Layoutnummer: 04
Layoutnaam: Terreinprofiel nieuwe toestand 2
Schaal: 1:200
Datum: 03/12/2025

**Omvormen van een eengezinswoning met handelszaak naar
een meergezinswoning met handelszaak**

Bouwheer: Dhr. Johan Roels en Mevr. Katharina Roels
Werfadres: Coupure 499, 9000 Gent
Fase: Omgevingsvergunning
Dossiernummer: 241-300

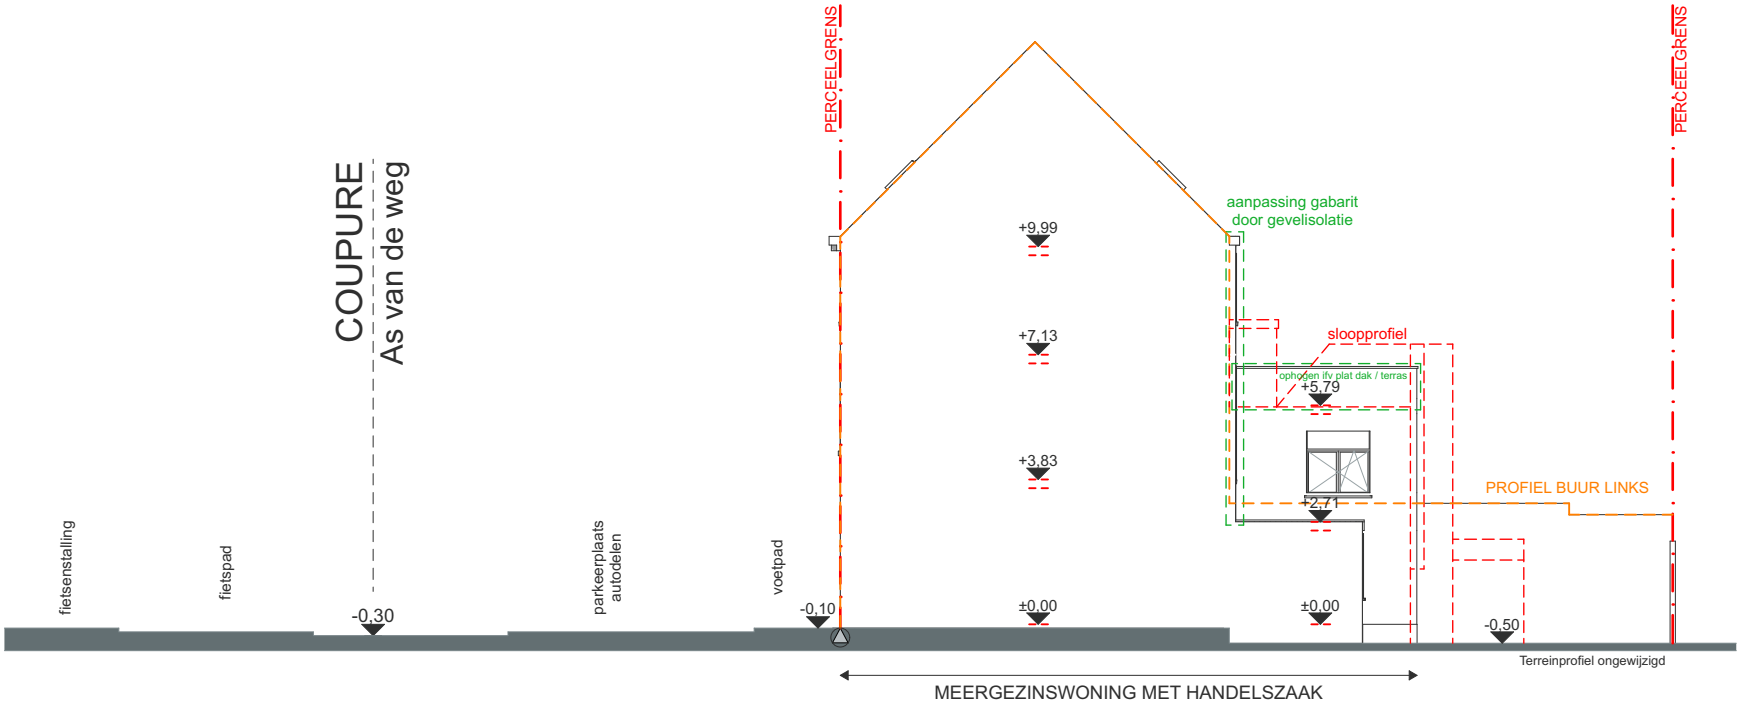
ZIE BIJZONDERE VOORWAARDE(N)

Dakterras tweede verdieping

De totale diepte van het dakterras op de tweede verdieping dient beperkt te blijven tot 12m (gemeten vanaf de rooilijn)

Het overige deel van het platte dak dient ingericht te worden als ontoegankelijk groendak met een bufferend vermogen van 50l/m².
